SVAR PÅ HENVENDELSER FRA HØRING

FORSLAG TIL AMALIEGADE NORD OG KOMMUNEPLANTILLÆG OG MILJØRAPPORT

- Lokalplantegninger
Tegning 5 Bebyggelsens omfang og placering
-Etageangivelse rettes fra 3 etager til 4 etager.

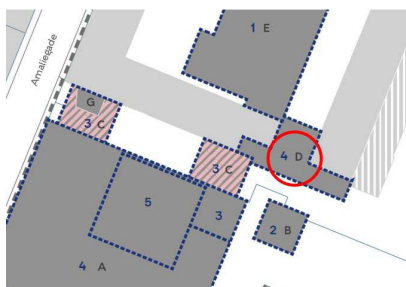
2. Bygherre har påpeget en fejl på 'Tegning 5. Bebyggelsens omfang og placering', hvor etagehøjden er angivet til tre etager, hvor den korrekte højde er fire etager, som den også er angivet på alle illustrationer i lokalplanforslaget.

Ad. 2 Forvaltningen medgiver, at der er en fejl på 'Tegning 5 Bebyggelsens omfang og placering', hvor etageantallet ved en fejl er angivet til tre etager på tilbygning til eksisterende byggeri, hvor der på tegningen burde have stået fire etager. Med ændringen ændres ikke på den i projektet og redegørelsen viste højde af tilbygningen. Det drejer sig udelukkende om en fejl på tegningen.

Forvaltningen foreslår, at tegningen rettes. Følgende ændringer foreslås:

Etageantal rettet tre til fire etager indenfor den røde cirkel

TEGNING 6a Bebyggelsens ydre fremtræden

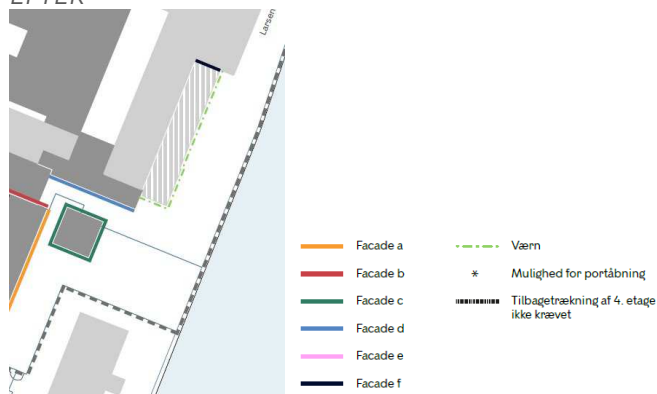
Lokalplanen ønskes også opdateret fsv. et tidligere fremsendt byggeønske fra bygherre om at etablere tagterrasse på eksisterende bygning mod havnepromenaden til medarbejderne. Terrassen udføres med glasværn på eksisterende høj kælder med udgang fra Esplanaden 50 og med begrønning på 10%.

- *Facade f indsats for at muliggøre dør.*

- *Signatur og markering indsats for at muliggøre glasværn.*

TEGNING 6b Altaner og Tage

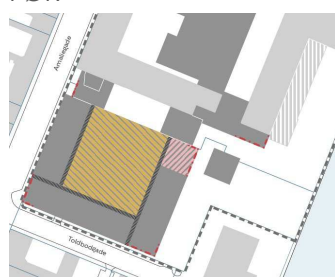
2. Bygherre har oplyst, at der ønskes mulighed for tilbagetrukket tagterrasse på 4. etage, der ved en fejl ikke fremgik af det underliggende materiale til lokalplanen. Bygherre har fået udarbejdet en opdateret støjberegning, der viser, at den beregnede vejstøjbelastning på den ønskede terrasse er beregnet til under miljøstyrelsens vejledende grænseværdier for kontorer på 63 dB.

Ad 2. Forvaltningen foreslår, at tegning 6b ændres, så der også muliggøres en tagterrasse på 4. etage af nybyggeriet.

Forvaltningen foreslår også, at der muliggøres tagterrasse på eksisterende høj kælder mod promenaden, og at der i denne forbindelse muliggøres glasværn i stedet for metal. Værnet, der placeres på eksisterende murkrone, skal være trukket 30 cm tilbage. Der muliggøres også direkte adgang fra Esplanaden 50 til tagterrassen. Bestemmelse for begrønning på tagterrasser justeres, så der stadig er 10% begrønning på tagterrasser på 3-4 etage under ét.

- *Felt indsats for tagterrasse på 4. etage og felt for tagterrasse på høj kælder mod promenaden.*
